REGIMAZIONE IDRAULICA NEL PARCO DELLE FONTANELLE A CARATE BRIANZA E VERANO BRIANZA

VARIANTE AL PROGETTO ESECUTIVO

RELAZIONE DI VARIANTE

Figura 1: modifica morfologica dei bacini di monte: a) progetto esecutivo b) variante

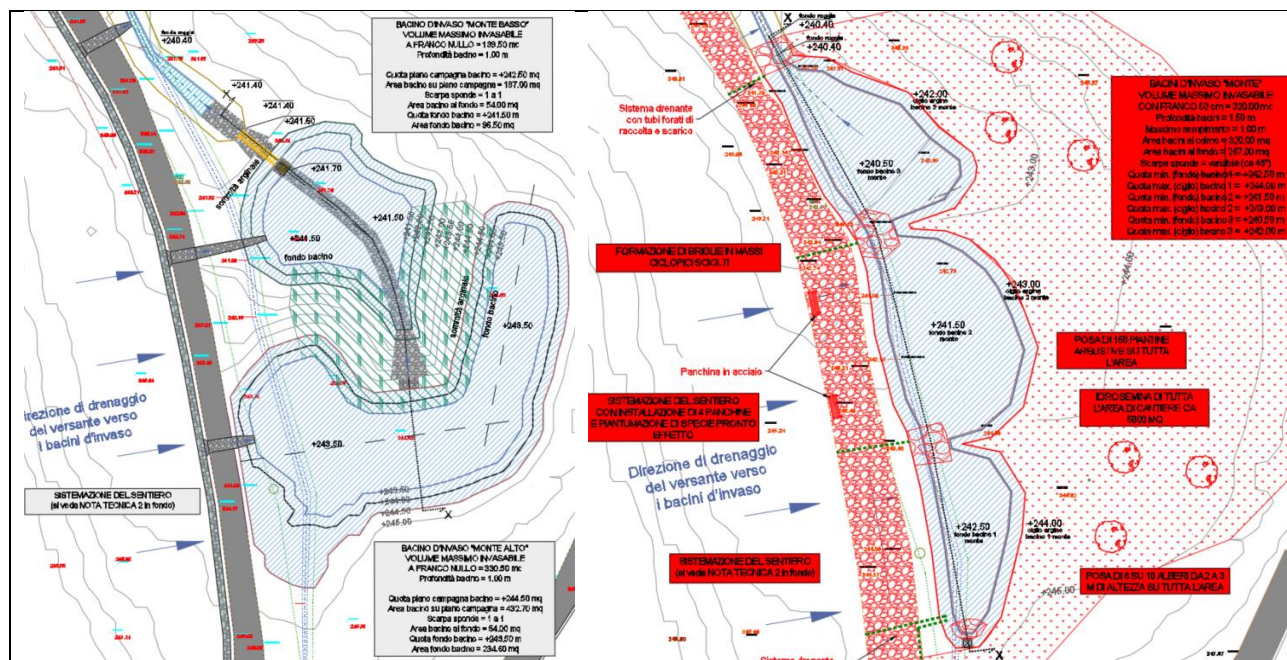
Come anticipato i bacini di monte sono stati meglio adattati alla morfologia locale, evitando al massimo di produrre terre da conferire a discarica opportunamente modificando le impronte dei bacini passando da 2 a 3 anche per ottimizzare la pendenza che in questo tratto è molto alta. I bacini sono state resi più naturaliformi possibili e lo scarico dall'uno all'altro avviene attraverso una scogliera in massi semipermeabile.

Figura 2: modifica morfologica dei bacini di valle: a) progetto esecutivo b) variante

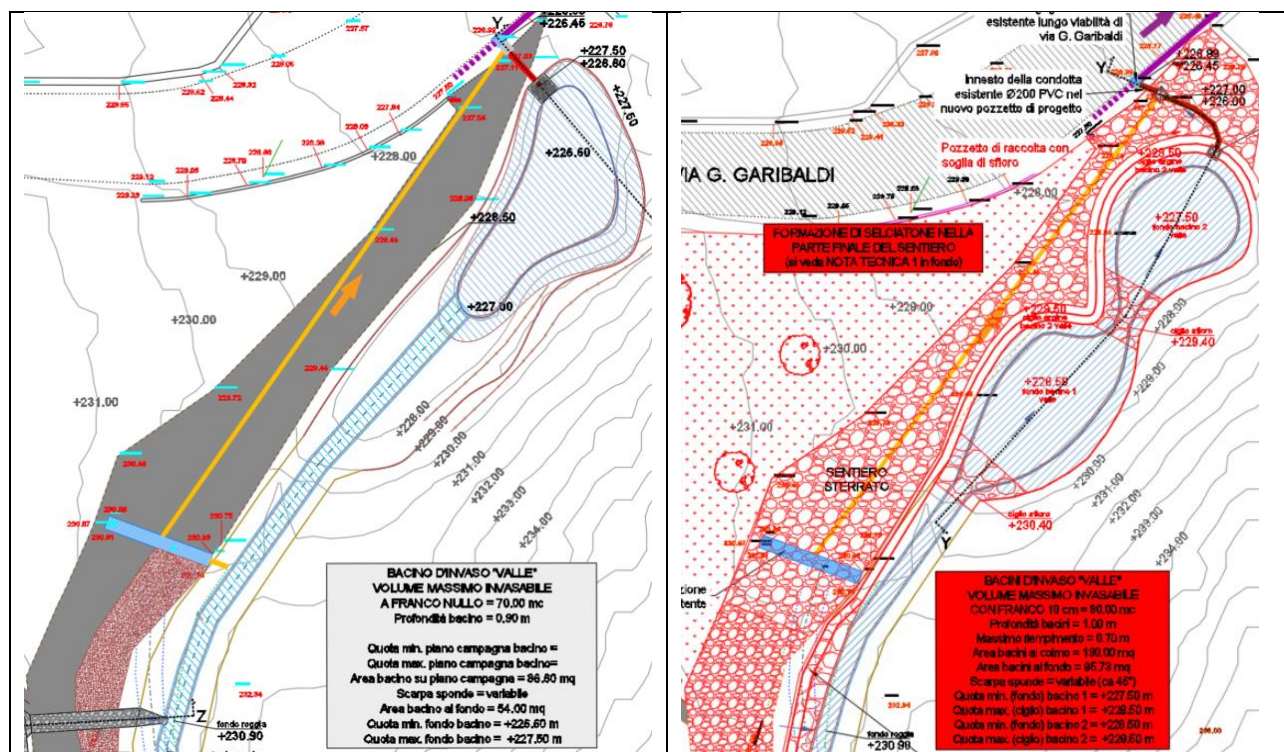
Anche per i bacini di valle è stata adottata una logica analoga con l'aumento del numero dei bacini (da 1 a 2) consentito dalla pendenza ancora piuttosto alta e per assecondare l'orografia locale, minimizzare gli scavi sul versante est e le conseguenti opere di sistemazione che sarebbero occorse. La presenza di una falda molto alta ha poi richiesto di innalzare i fondi dei bacini rispetto all'originario.

Figura 3: profilo dei bacini nell'area di valle: a) progetto approvato; b) variante proposta

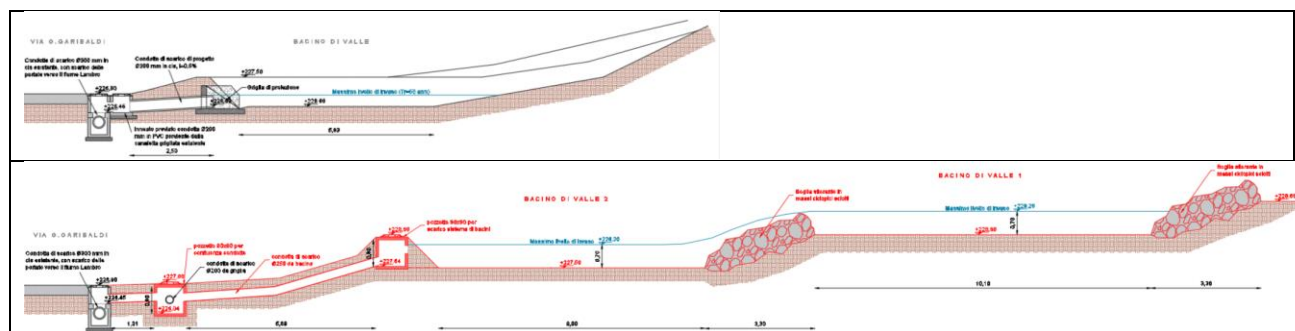
In figura 3 sono riportati i profili della soluzione approvata e di quella proposta nell'area di valle.

Il volume complessivo dei bacini passa da 540 mc disponibili nella soluzione approvata a 400 mc nella soluzione proposta, ma mentre nel primo caso il calcolo era effettuato a franco nullo nel secondo caso è stato imposto un franco di 50 cm. Il volume massimo nella soluzione di variante (senza franco) è equivalente a quello del progetto originario.

Figura 4: profilo dei bacini nell'area di monte: a) progetto approvato; b) variante proposta

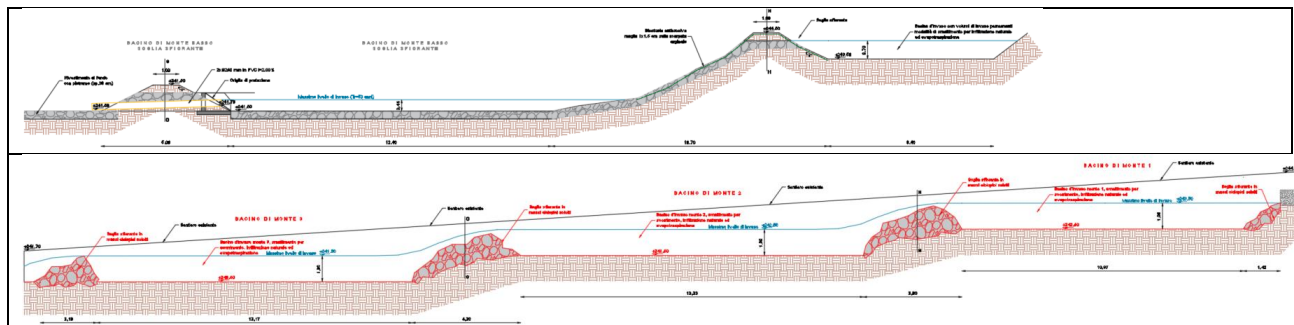
In figura 4 sono riportati i profili della soluzione approvata e di quella proposta nell'area di monte.

Figura 5: soglie di sfioro tra i bacini: a) progetto approvato; b) variante proposta

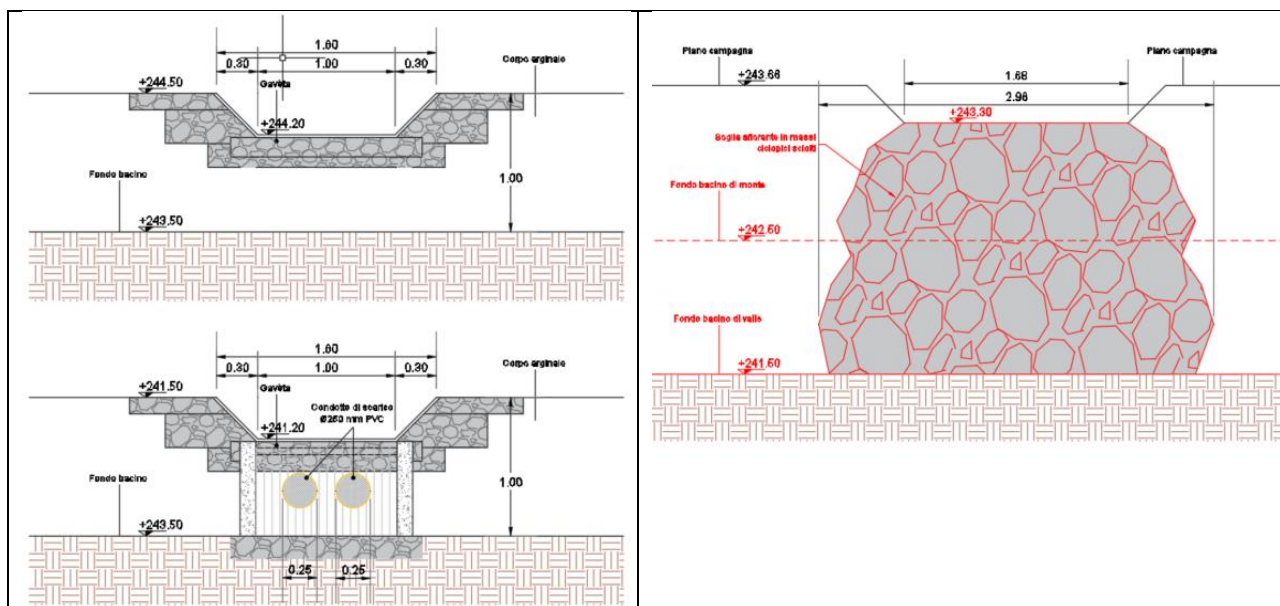
La nuova configurazione dei bacini ha anche consentito l'adozione di soglie di sfioro più naturaliformi realizzate in massi sciolti anziché con manufatti in calcestruzzo, come si evince dalle immagini seguenti.

Le modifiche sui bacini sono non sostanziali anzi migliorative.

Figura 6: briglie lungo la roggia: a) progetto approvato; b) variante proposta

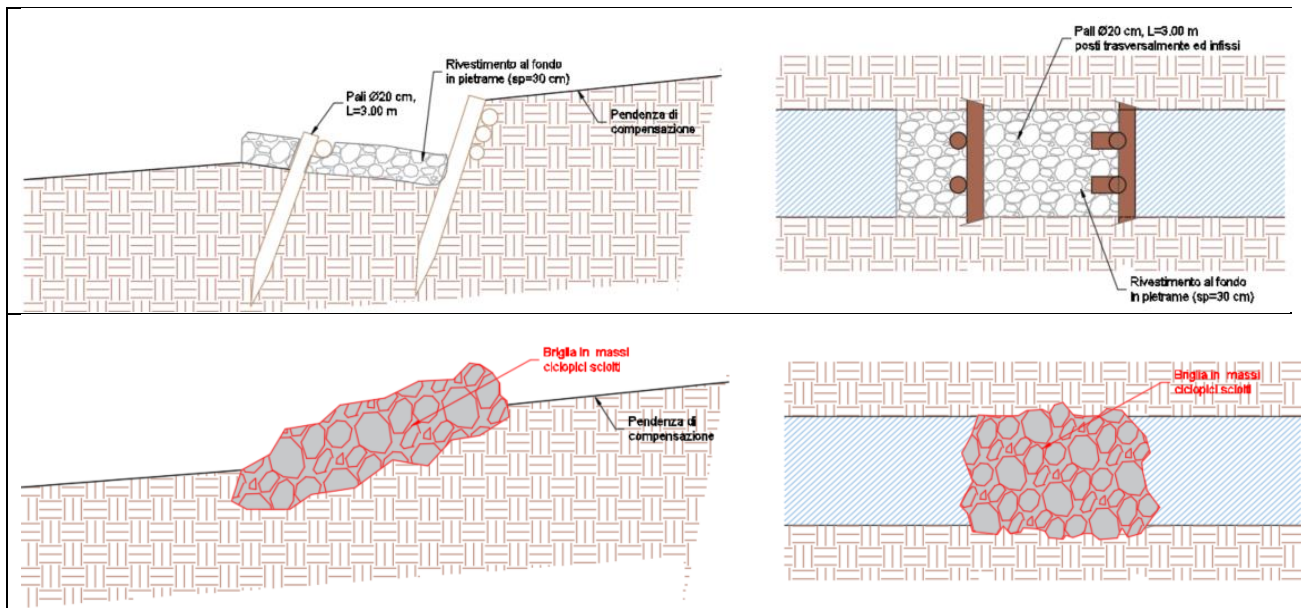
Lungo la roggia le principali modifiche riguardano le briglie, che passano da una tecnica di realizzazione mista in massi e legname, ad una in massi sciolti, come le soglie di sfioro tra i bacini.

In figura 6 vengono evidenziate queste modifiche mentre in figura 7 si riporta la differente modalità di posa dei rinforzi laterali del sentiero sulla sponda della roggia dati dalla maggiore pendenza di quest'ultima.

Figura 7: rinforzi laterali del sentiero sulla sponda della roggia: a) progetto approvato; b) variante proposta

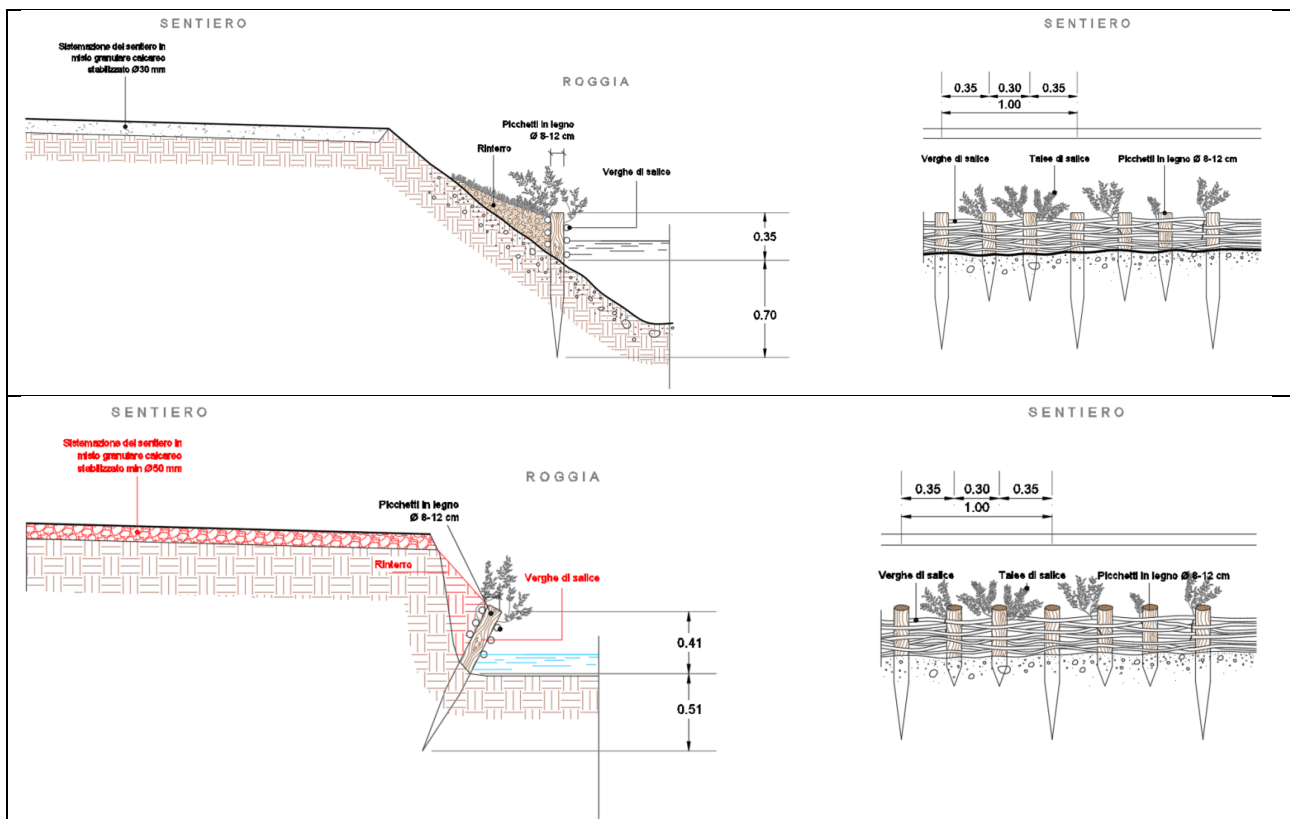
Le modifiche sulla roggia sono non sostanziali anzi migliorative.

Figura 8: sistema di drenaggio del sentiero: a) progetto approvato; b) variante proposta

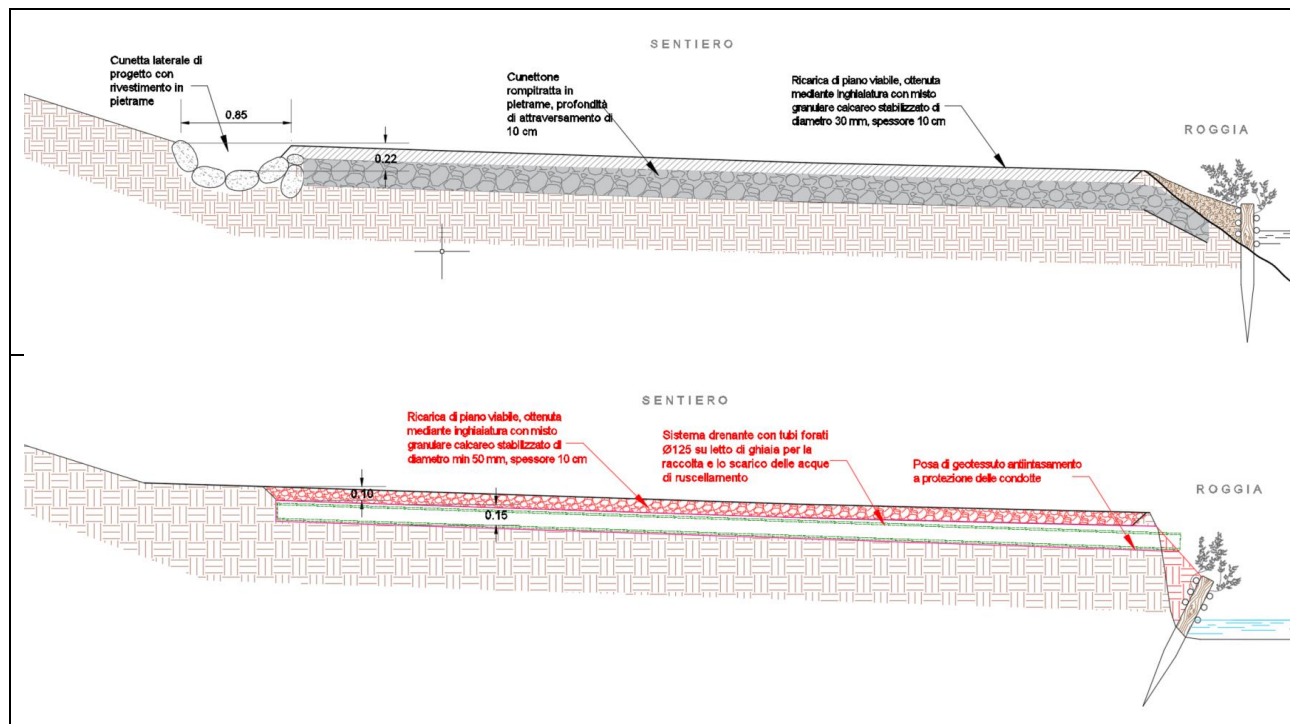
Un'altra modifica rispetto al progetto originario riguarda la soluzione adottata per il drenaggio del sentiero, che passa da un sistema a fossi che scaricano nella roggia ad una in tubi drenanti come da immagini che seguono.

Il sistema è costituito da tronchi di tubi corrugati in PEAD $\phi 125$ posti trasversalmente all'asse del sentiero a distanze variabili tra 8 e 16 m che scaricano nella roggia. Questi sono posati su un letto di ghiaietto protetto a sua volta da un geotessuto per trattenere il materiale fine e rallentare l'intasamento del sistema. Nel primo tratto di monte il sistema drenante corre parallelamente all'asse del sentiero sul lato est. Nell'immagine seguente viene riportato uno stralcio planimetrico ingrandito della soluzione.

Figura 9: particolare del sistema di drenaggio del sentiero proposto in variante

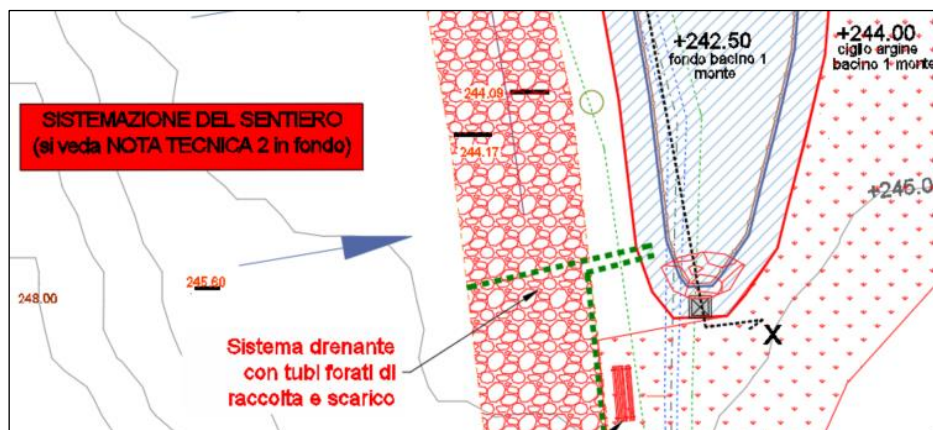
Le modifiche sul sentiero sono non sostanziali anzi migliorative.

Figura 10: sistemazione della frana di monte: a) stralcio planimetrico; b) sezione trasversale

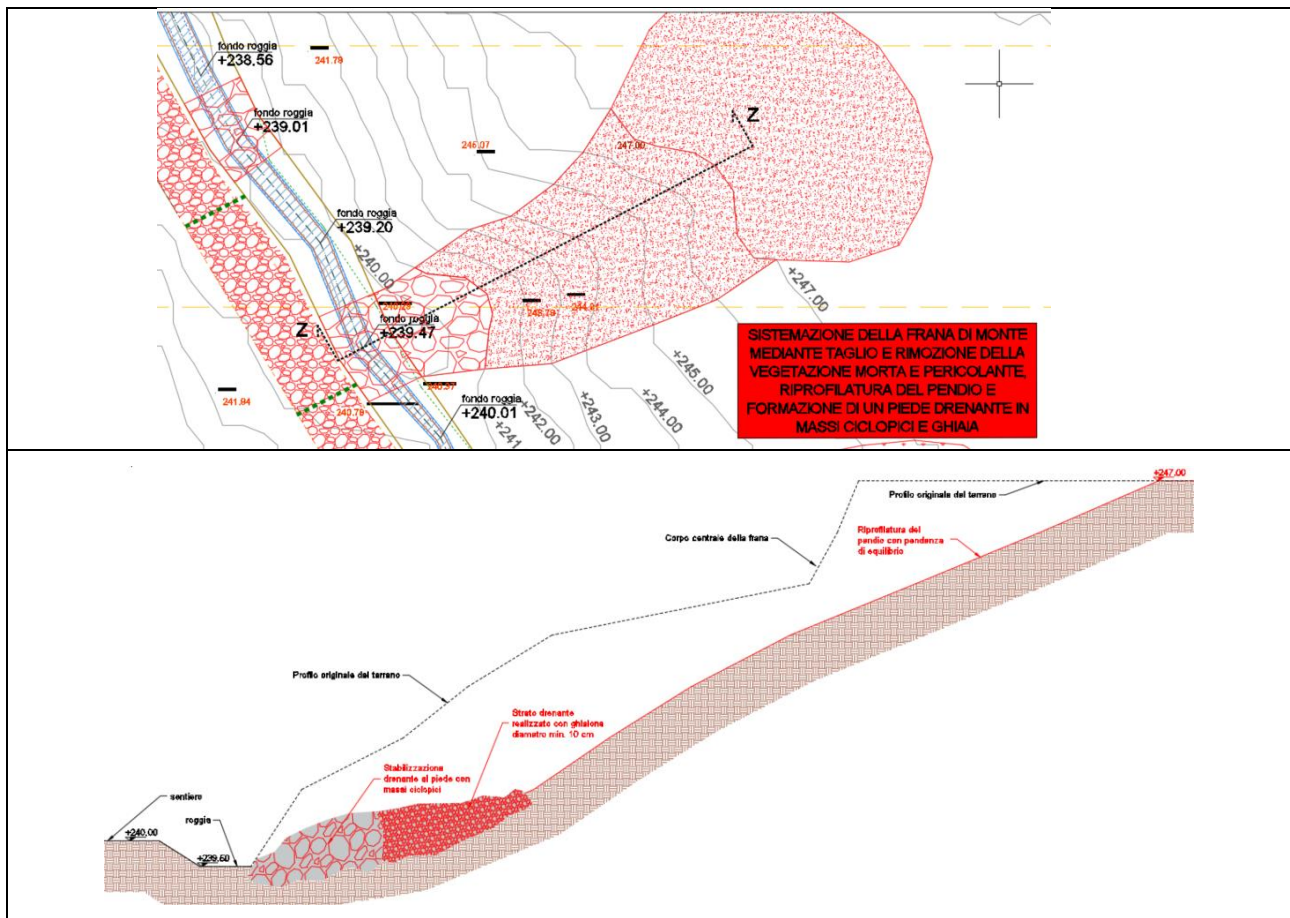
Per quanto riguarda la sistemazione della frana di monte si riportano di seguito uno stralcio planimetrico ed una sezione dell'intervento proposto in variante.

In questo caso le lavorazioni che sono necessarie consistono in:

- asportazione delle alberature ammalorate o schiantate sul versante;
- riprofilatura del versante;
- formazione di strato drenante al fondo del versante riprofilato per il drenaggio delle acque di ruscellamento e di una berma in massi ciclopici.

Figura 11: sistemazione della frana di valle: a) stralcio planimetrico; b) sezioni trasversale e frontale

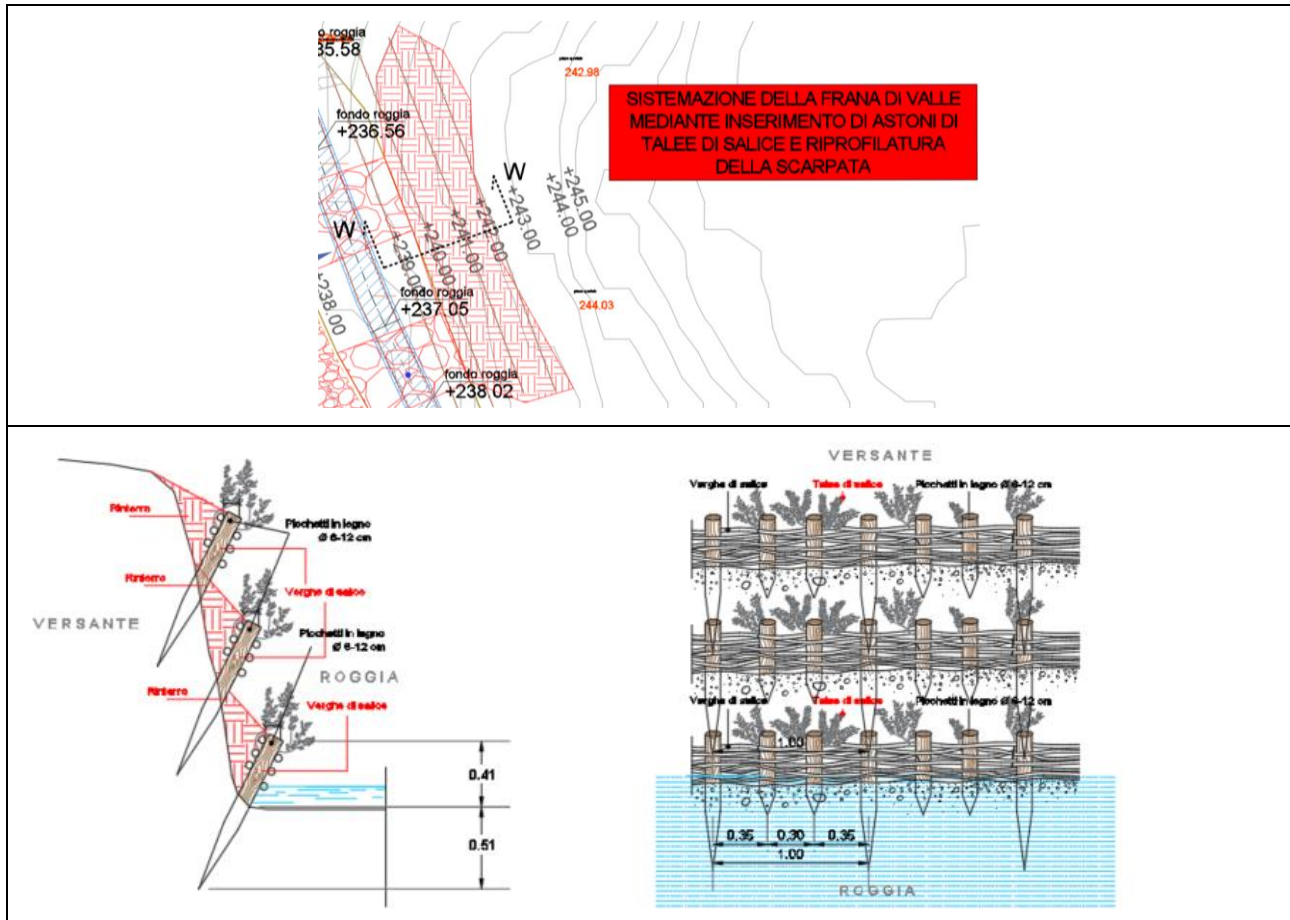
Per quanto riguarda la sistemazione della frana di valle si riportano di seguito uno stralcio planimetrico e due particolari (fronte e sezione) dell'intervento proposto in variante.
